Reg. č.: VZ-336/23

## Vysvětlení zadávací dokumentace č. 1-14 k veřejné zakázce „III/1024 Řitka, rekonstrukce silnice a řešení křižovatek“

#### SO 102

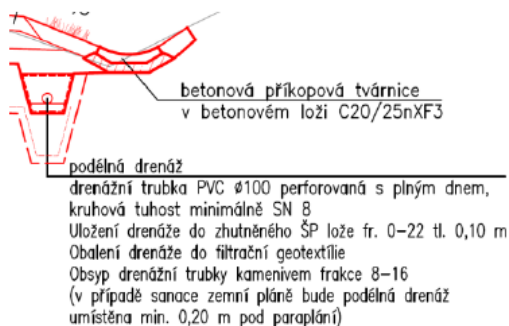
Ve výkazu výměr je uváděna geotextilie bez specifikace požadované gramáže

Upřesní zadavatel výkaz výměr?

Gramáž separáční geotextilie je uvažována 200 g/m<sup>2</sup> dle Vzorových listů
